Informacja dla Wykonawców

dot.: postępowania o udzielenie zamówienia publicznego prowadzonego w trybie przetargu nieograniczonego pn. „**Budowa trybuny zachodniej wraz z robotami towarzyszącymi przy ul. Łódzkiej 19-29 w Kaliszu**”.

Pytanie nr 59

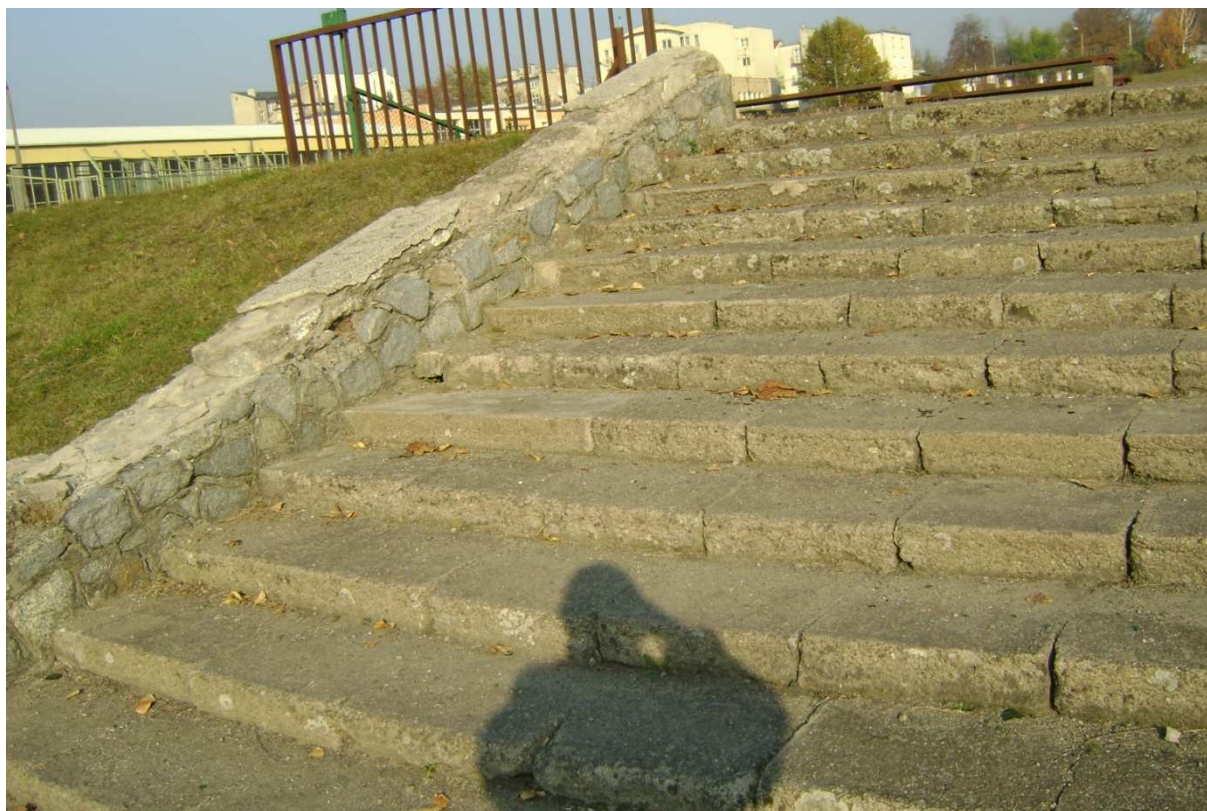
Czy zamawiający posiada zgodę na wycinkę drzewa kolidującego z projektowanym ciągiem pieszym? Kto ponosił będzie opłatę urzędową za wycinkę powyższego drzewa?

Jeżeli zajdzie konieczność Zamawiający usunie drzewo we własnym zakresie.
